INFORME-PROPUESTA SOBRE AUTORIZACIÓN DE LA MODIFICACIÓN DEL PLAN DE RESTAURACIÓN Y CORRECCIÓN DEL PERÍMETRO DE LOS DERECHOS MINEROS QUE CONFORMAN LA AGRUPACIÓN MINERA DENOMINADA “EL CHAPARRAL Y AMPLIACIÓN” N.º 99141 QUE INCLUYE LOS SIGUIENTES DERECHOS MINEROS: RSA)”EL CHAPARRAL” N.º 133, RSA) “AMPLIACIÓN CANTERA EL CHAPARRAL” N.º 311 Y RSA) “AMPLIACIÓN EL CHAPARRAL II” N.º 368 EN EL TÉRMINO MUNICIPAL DE ALHENDÍN (GRANADA).

MAFV/Inf. Prop. Aprob. Plan de Restauración GM “EL CHAPARRAL Y AMPLIACIÓN”/NRMA 18GA00010

El presente informe se emite para informar sobre la modificación del Plan de Restauración de la Agrupación Minera “EL CHAPARRAL Y AMPLIACIÓN” y para la corrección del perímetro de los derechos mineros de RSA “EL CHAPARRAL” N.º 133 y “AMPLIACIÓN CANTERA EL CHAPARRAL” N.º 311 y RSA) “AMPLIACIÓN EL CHAPARRAL II” N.º 368 solicitada por la mercantil ÁRIDOS HERMANOS GUERRERO, SA.

Figura 3. Zonas a incluir en los derechos mineros B1 y B2 y zona a excluir C1 sobre ortoimagen de Google Earth.

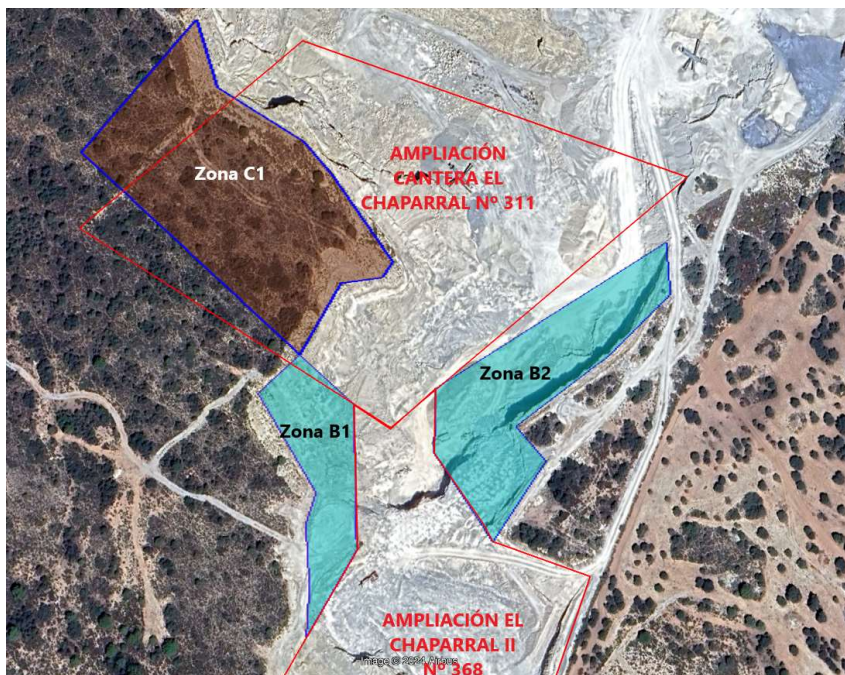
2. Permuta de las dos superficies anteriores por la denominada zona C1 definida por el perímetro que se recoge en la tabla 7, con una superficie de 1,4262 ha. En la figura 3 se ha representado la propuesta realizada por ÁRIDOS HERMANOS GUERRERO, SA en relación a las superficies actualmente autorizadas de

Figura 7. Modificaciones en el perímetro del RSA) “AMPLIACIÓN CANTERA EL CHAPARRAL” N.º 311.

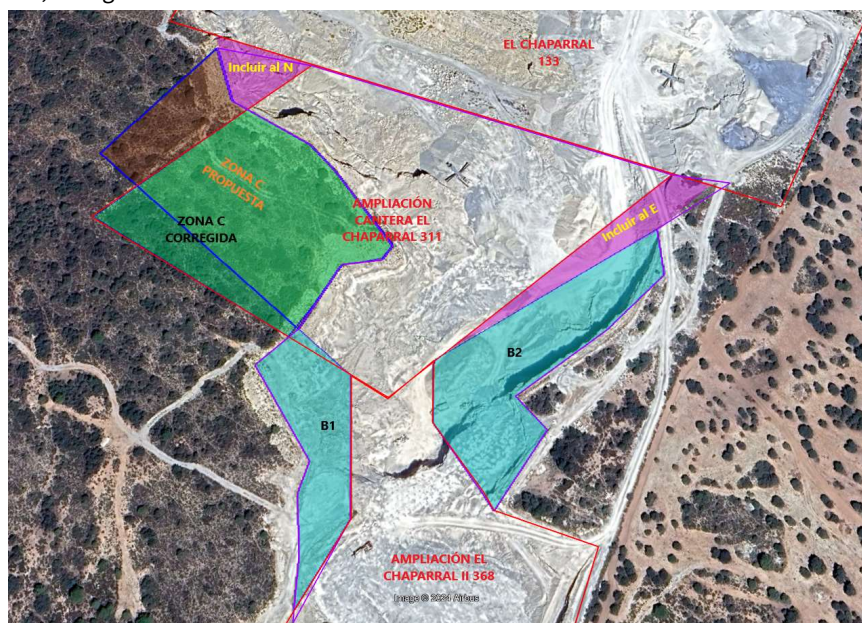
En la propuesta de modificación del perímetro se incluirían las zonas B1 de 0,4249 ha y B2 de 0,8030 ha (suman 1,2279 ha) dentro del perímetro autorizado de explotación y se detraería la zona C 1,4262 ha.

No obstante, la zona C que se propone no es correcta al incluir terrenos que no quedan dentro del derecho y excluir otros debiendo ajustarse al perímetro que se incluye en la figura 8 y que en realidad es de 1,39 ha y debe incluir una franja al Norte de 0,17 ha y otra junto a la B2 al Este de 0,25 ha.

Por tanto la modificación plantearía la inclusión en el derecho de $0,17 + 1,23 + 0,25 = 1,65$ ha y la exclusión del mismo de 1,43 ha, ver figura 7.

Se informa favorablemente la modificación del perímetro, si bien debe adecuarse a las superficies que se establecen en la figura 7 y debe tenerse en cuenta que el exceso de superficie (de unos 2.500 m²) debe cederse de la zona aún pendiente de explotación del RSA) ““AMPLIACIÓN EL CHAPARRAL II” N.º 368.

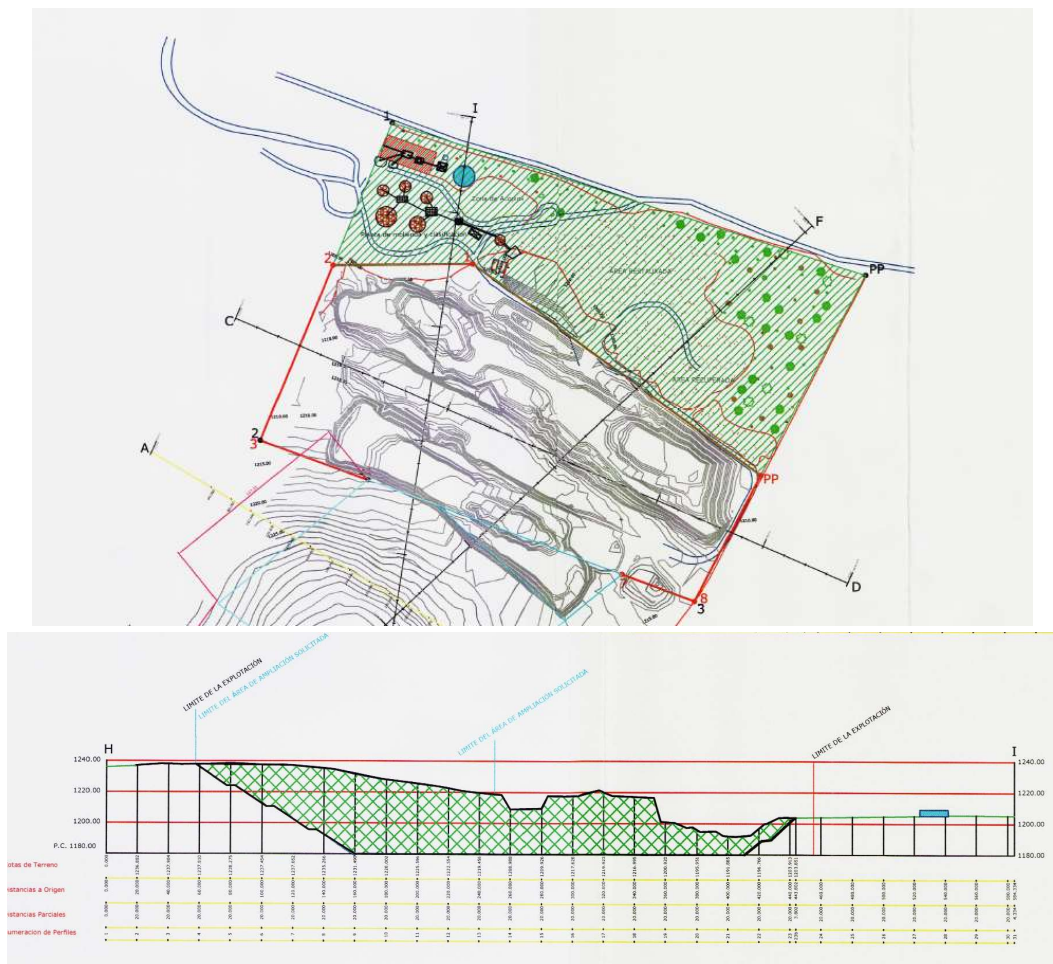
Además de lo anterior deberán restaurarse las zonas afectadas por el derecho minero en el exterior de las zonas B1 y B2, marcadas en color amarillo en la figura 8. El área de estas superficie es de 0,54 ha (zona E) y de 0,23 ha (zona W). Debiendo además preverse la restauración del camino que conecta con la explotación RSA) “AMPLIACIÓN EL CHAPARRAL II” N.º 368.

No obstante, debe tenerse en cuenta que deben restaurarse completamente las áreas coloreadas en amarillo en la figura 8, procediendo a la revegetación prevista en el plan de restauración vigente.

Deberá presentarse un presupuesto de restauración actualizado, que incluya las fases de restauración, indicando claramente el cronograma de la restauración inmediata para las zonas sombreadas en amarillo en la figura 8 y simultánea con la explotación para el resto.

Figura 10. Restauración aprobada para el RSA) AMPLIACIÓN EL CHAPARRAL II N.º 368.

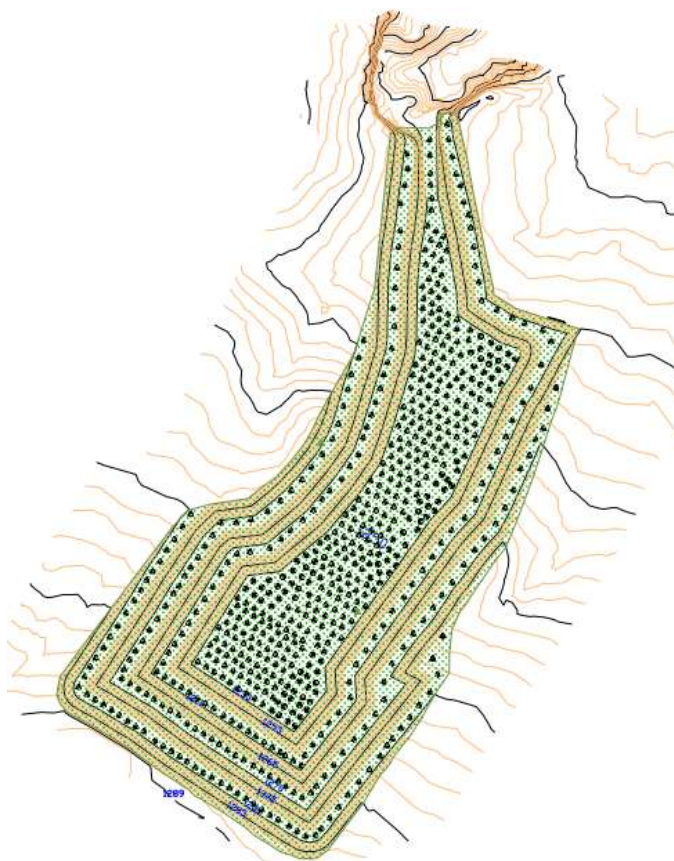
En relación a la modificación del Plan de Restauración para incluir el aporte de tierras limpias procedentes de excavación se informa favorablemente al igual que en los casos anteriores.
